Dossier de demande d'autorisation environnementale

Volet F: Avis du CSRPN et de la MRAe et mémoires en réponse du Maître d'ouvrage

Avis du 25 novembre 2021 Projet de Route RD30– RD190 avec franchissement de la Seine à Achères Boucle de Chanteloup – Triel s/Seine (78)

Avis sur la demande de dérogation au titre de l'article L411-2 du code de l'environnement

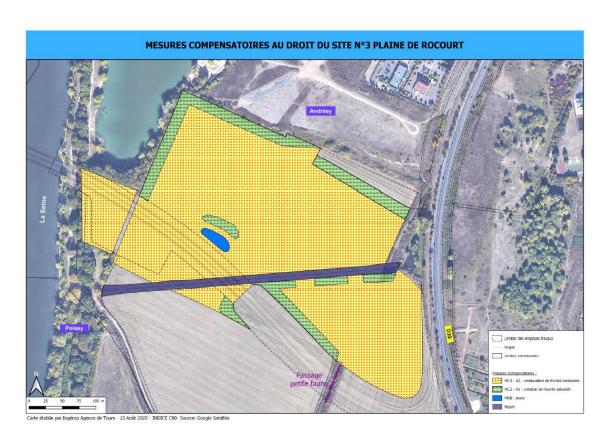
Le CSRPN s'interroge sur l'additionnalité de la mesure de compensation concernant la restauration des terrains actuellement exploités par la Société GSM et dont la remise en état était initialement prévue comme un retour à la terre agricole. Le CSRPN propose que la compensation prenne en compte la restauration écologique du plan d'eau située en rive droite de la Seine..

GSM est contraint par l'article 10 de l'arrêté préfectoral de prescriptions complémentaires à l'autorisation d'exploitation du 21 octobre 2019 à remettre en état le site : « L'exploitant est tenu de remettre en état le site affecté par son activité, compte tenu des caractéristiques essentielles du milieu environnant ». Les terrains concernés doivent être nivelés à la côte du terrain naturel

préexistant soit 22,50 m NGF et une rigole doit être créée à la côte 21,50 m NGF (cf. plan cidessous).

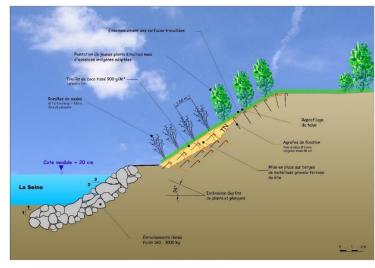
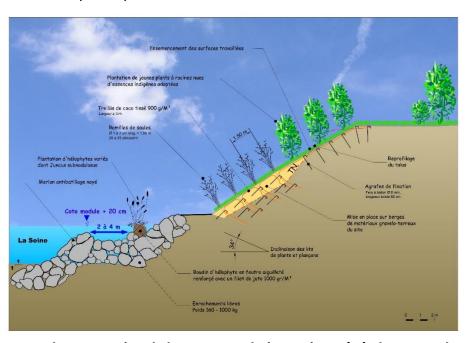
Concernant la proposition d'améliorer la renaturation de berge prévue en rive gauche de la Seine en y ajoutant un dispositif limitant le batillage

Suite à la proposition du CSRPN, afin d'améliorer les fonctions biologiques du pied de berge, le Conseil départemental des Yvelines s'engage à améliorer sa mesure en ajoutant un replat immergé protégé par un merlon anti-batillage également immergé. Cette technique sera également complétée par la mise en œuvre en pied de berge d'un boudin d'hélophytes qui favorisera le développement d'une végétation herbacée de berge adaptée. Ce dispositif permettra également de faciliter la réimplantation de *Juncus subnodulosus*, espèce patrimoniale faisant l'objet de la mesure de réduction MR5 – Mesures favorables au maintien des stations d'espèces végétales patrimoniales.

Ce lit d'enrochement étendu, en plus de stabiliser le pied de berge, offrira les caractéristiques favorables pour le frai d'espèces de poissons lithophiles, voire phytophiles dans les zones protégées du batillage permettant le développement de plantes aquatiques.

Les **principes améliorés** de restauration et de valorisation de la berge au travers ces techniques sont présentés sur la coupe ci-après.

Site des Groues du cerf - Localisation des mesures compensatoires (12.53 ha)

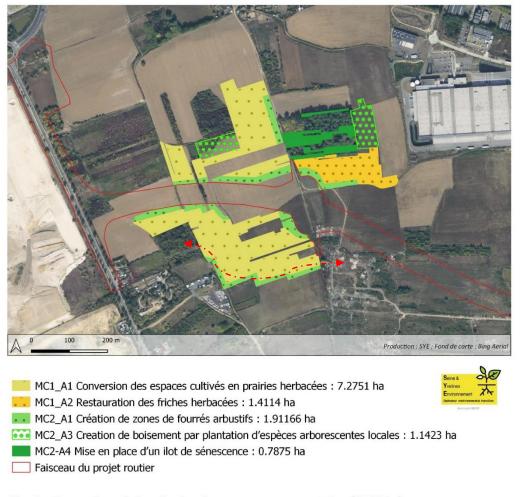
Une modification mineure des mesures compensatoires prévues sur le site N°1 des « Groues du cerf » est proposée aujourd'hui. Elle répond à la fois à un objectif de gain écologique et d'efficience dans la mise en œuvre et la gestion du site de compensation dans la durée (protection du site et pérennité de la mesure).

La proposition d'ajustement porte sur l'implantation d'une zone supplémentaire de fourrés arbustifs dans la partie sud du site pour une emprise de 4 152 m2. Elle se fera sur les surfaces de prairies à créer qui passeront de 7,69 ha à 7,28 ha. La création de ces fourrés vise en premier lieu à renforcer le caractère bocager du site en augmentant à la fois la surface, le linéaire et la fonctionnalité des continuités locales existantes des boisements et fourrés situés de part et d'autre du site de compensation. Ces fourrés viendront par ailleurs conforter les dispositifs de guidage de la faune prévus aux abords du passage de Pissefontaine.

Synoptique des zones de déblais et remblais sur le projet (Ingerop 2022)

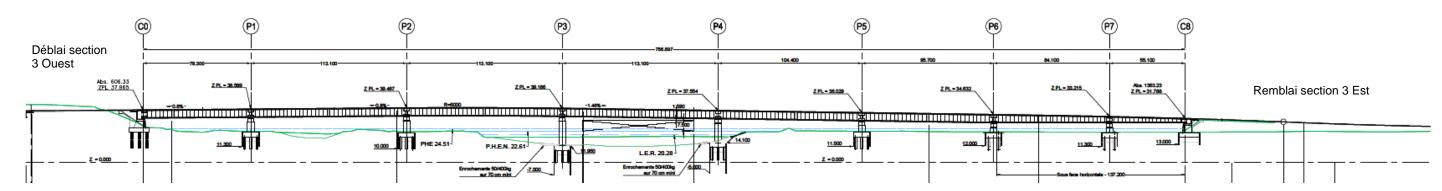
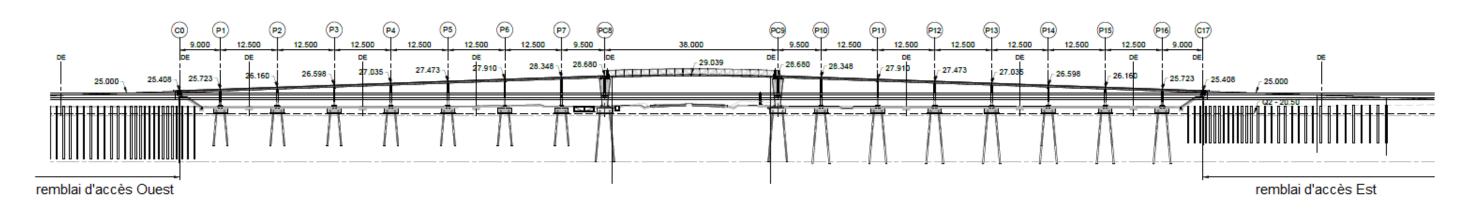
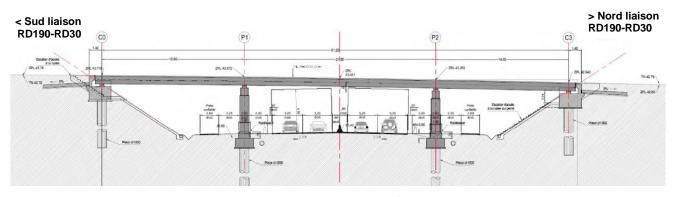
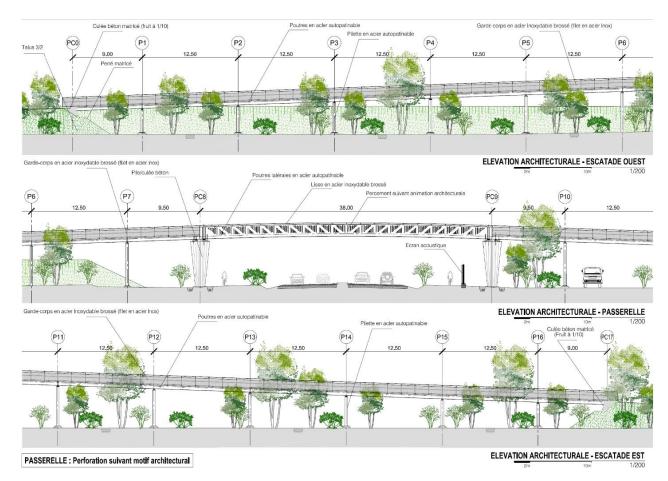
La MRAe relève que les diagnostics de pollution des sols ne sont pas fournis en annexe, ce qui ne permet pas de disposer d'éléments précis de diagnostic (dates des sondages, plan d'implantation et profondeur des sondages, polluants recherchés, concentrations en polluants mesurées, valeurs de comparaison utilisées, etc.). Il n'est donc pas possible de se prononcer sur la pertinence des conclusions apportées, notamment concernant les modalités d'orientation des terres dans des secteurs impliquant une connexion avec la nappe souterraine et le champ captant d'eau potable. En effet, en fonction du fond géochimique local du secteur de stockage, l'apport de terres provenant d'un autre secteur peut occasionner des pollutions des eaux souterraines, même si elles ont été jugées inertes au sens des critères ISDI. Des analyses complémentaires peuvent donc s'avérer nécessaires afin de s'assurer de l'absence d'impact sur la ressource en eau potable. Pour la même raison, les remblais d'apport devront être caractérisés afin de garantir leur innocuité vis-à-vis de la qualité des eaux souterraines.

Le profil en long du projet :

- Deux zones de remblais (section 3 Est et Section 4 Sud), localisées rive gauche de la Seine sur la zone de Rocourt à Achères :
 - La culée C0 du viaduc, les remblais pourront être montés avec une pente de 3H/2V pour une hauteur maximale de 10 m,
